Tjänsteställe, handläggare F:FE5/G Rydell FFV-U/A 4446 E Hall	Fastställd av I Carlsson /H Pettersson	Ändrad enligt	Upphäver
Ändringsmärkning Kryssa siffran 2 på sändtagarens märkskylt		Ändringsklass 3	Införs vid flj eller cv senast 1978-12-31

FR 27FMR 27Sändtagare M3955-027010

Ändring av kristallbestyckning.

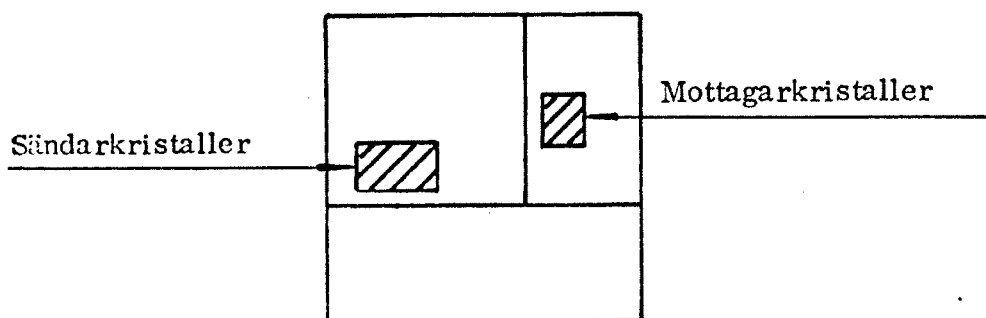
- 1 Ta av sändtagarens lock och lokalisera sändar/mottagarkristallerna med hjälp av nedanstående figur.

- 2 Skifta sändarkristallerna på kanalplatserna 2 och 5.
- 3 Ta bort sändarkristallen på kanalplats 7 och ersätt den med kristall märkt "6540,62".
- 4 Skifta mottagarkristallerna på kanalplatserna 2 och 6.
- 5 Ta bort mottagarkristallen på kanalplats 7 och ersätt den med kristall märkt "44,5937".
- 6 Kontrollera att kristallerna efter ändring är placerade enligt nedanstående tabell.

Kanalplats	Sändarkristall	Mottagarkristall
1	6659,38 kHz	45,3063 MHz
2	6586,46 kHz	44,8687 MHz
3	6584,37 kHz	44,8562 MHz
4	-	-
5	6648,95 kHz	50,9625 MHz
6	6657,29 kHz	45,2437 MHz
7	6540,62 kHz	45,2937 MHz
8	-	44,5937 MHz
